TRAMONTINA FARROUPILHA S.A. - IND. MET.	
	Título: BOLETIM TECNICO SERVIÇO AUTORIZADO COZINHAS PROFISSIONAIS	Nº 032
		Página: 1 de 2

Boletim técnico N° 32
Data: 17/06/2024

Título: Alteração da carga de fluido ultracongelador 5GN.
 A Tramontina visando sempre aperfeiçoar seus produtos vem por meio deste Boletim Técnico comunicar a rede de Assistência Técnica de Cozinhas Profissionais sobre a alteração na carga de fluido do equipamento ultracongelador 5GN.

Figura 1 Etiqueta do produto

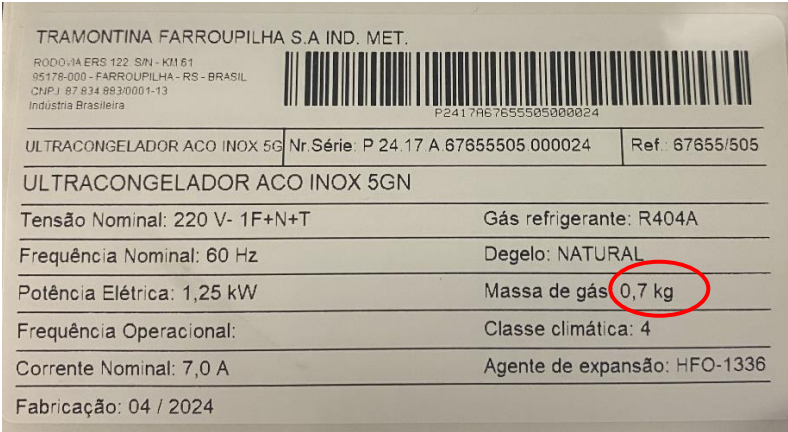
4. Adicionar carga no produto:
 Sempre que necessário adicionar carga de fluido, deve-se seguir o valor informado na etiqueta do prouto. Equipamentos produzidos com 700g indicará a informação da quantidade de gás na etiqueta da unidade condensadora também.

3. CARGA DE 700g:
 Equipamentos produzidos a partir do dia 17/06/2024 com o número de série P.24.17.A.67655505.000018 passam a utilizar carga de fluido de 700g.
